PROPUESTA DE DICTAMEN TÉCNICO

INFORME SOBRE LAS AFECCIONES EXTERIORES A LA CENTRAL NUCLEAR TRILLO DEL PROYECTO DE PLANTAS SOLARES FOTOVOLTAICAS DE SOLARIA ENERGÍA, S.A. DEBIDAS AL NUEVO TRAZADO DE LA LÍNEA “LAT 220 kV SET PERALVECHE-SET EL PERAL”

Solicitud de autorización de “Adenda al informe de Identificación y análisis de afecciones exteriores a CNT”, ref. 18-F-B-00300-Adenda rev. 0, relativa al proyecto de plantas solares fotovoltaicas de Solaria Energía, S.A. (empresa promotora), que se va llevar a cabo en las proximidades de CN Trillo.

En la siguiente figura se presentan el trazado original (en amarillo) y el nuevo trazado propuesto (en azul):

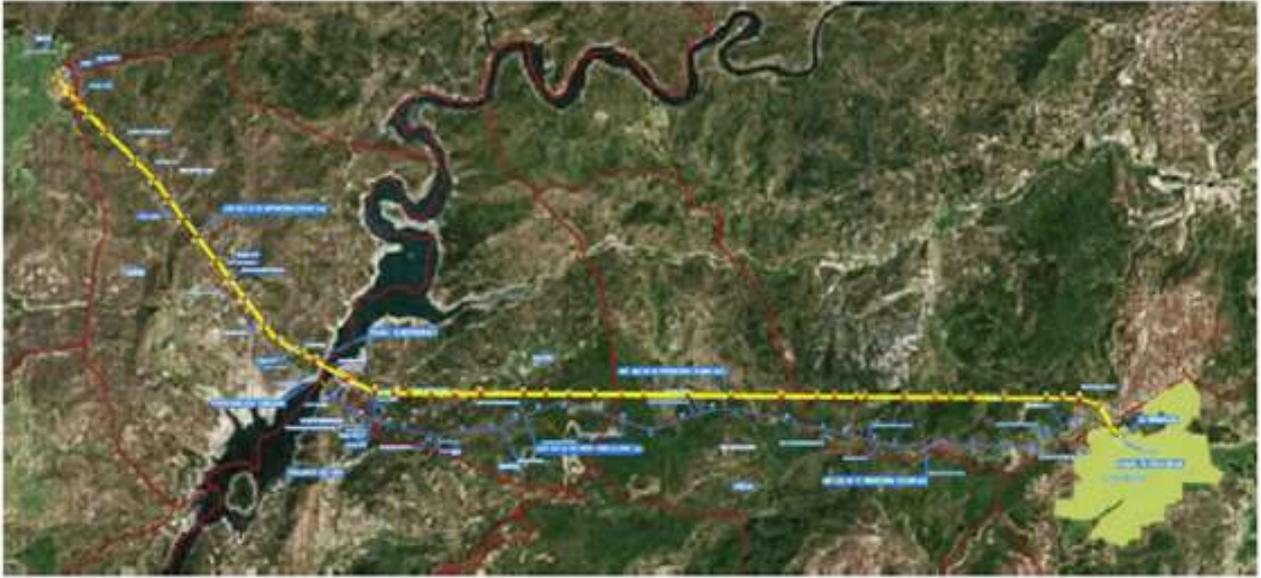
La solicitud presentada por Solaría Energía, S.A. modifica con respecto al proyecto inicial, informado por el CSN, el trazado de la línea denominada "LAT 220 kV SET Peralveche-SET El Peral" entre la SE Peralveche y el Embalse de Entrepeñas, trascurriendo de manera más o menos paralela entre 100 y 750 metros al sur del trazado original. El informe que soporta la solicitud analiza las posibles afecciones producidas por este nuevo trazado, partiendo de las afecciones previamente identificadas en el informe original y analizando uno a uno el posible impacto en las mismas producido por el cambio de trazado, teniendo en cuenta que:

- Los cruces de la línea SE Peralveche-SE El Peral con infraestructuras que afectan a CN Trillo (carreteras y líneas eléctricas) se producen en el tramo Embalse de Entrepeñas-SE El Peral.
- Las restantes posibles afecciones de la línea son debidas a la proximidad a estaciones de medida de radiación.

El promotor no identifica nuevas afecciones, debido a que no existen nuevas infraestructuras afectadas a las ya analizadas anteriormente.
